VYSVĚTLENÍ ZADÁVACÍ DOKUMENTACE Č. 1

Název veřejné zakázky:	Zřízení dětské skupiny Studénka
Druh zadávacího řízení:	zjednodušené podlimitní řízení
Druh veřejné zakázky:	stavební práce
Adresa profilu zadavatele:	https://zakazky.mesto-studenka.cz/

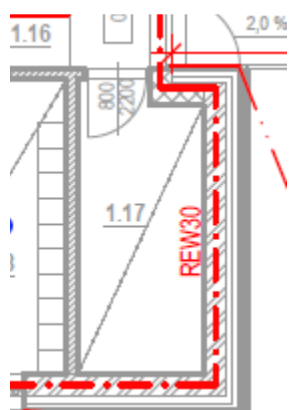
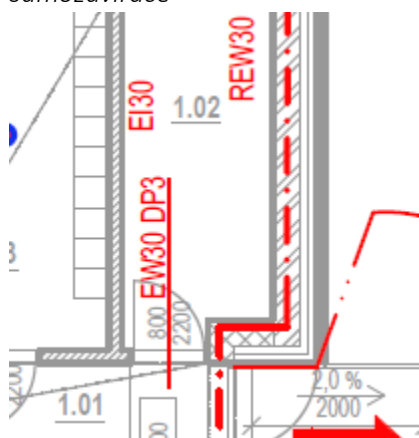
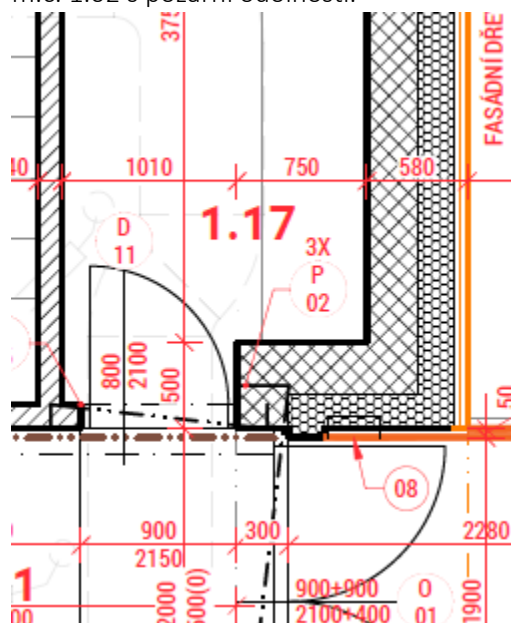
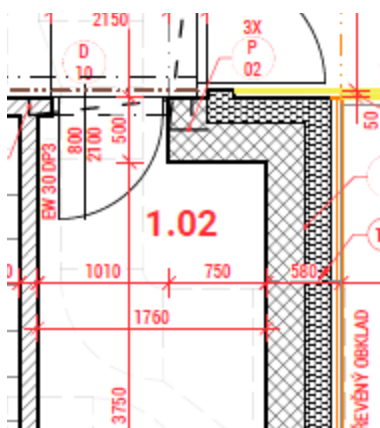
Ve zveřejněné příloze ZD - Příloha č. 3.2 ZD – Položkový rozpočet v listu D1.1 ARS je uvedena pol. č.212 a 213:

212	D/10	Dveře vnitřní 700/2100,EW30DP3,plné,CPLlamino, dub,bezfalč,obl.zárubeň,kování,doplňky,detaily,D+M	kus	1,00
213	D/11	Dveře vnitřní 800/2100,hladké,plné,CPL lamino, dub,bezfalč,obl.zárubeň,kování,doplňky,detaily,D+M	kus	1,00

V části D1.3_PBŘ - 228_11-LH23 PBŘ DS Studénka opr je uvedeno:

Dveře do technických místností, které neústí do CHÚC, je požadavek na dveřní uzávěr EW 30 DP3 bez samozavírače

Ve stavební části PD se jedná o m.č. 1.17, kde jsou dveře D/11 bez požadavku na požární odolnosti a m.č. 1.02 s požární odolností.

Rozdíl mezi PD a PBŘ je v odlišnosti umístění uvedených místností.
 Ve stavební části m.č. 1.02 sousedí s m.č. 1.16.
 V PBŘ m.č. 1.02 sousedí s m.č. 1.01.

Žádáme o upřesnění, co platí?

U dveří platí to, co je uvedeno a architektonicko-stavebním řešením a rozpočtu..
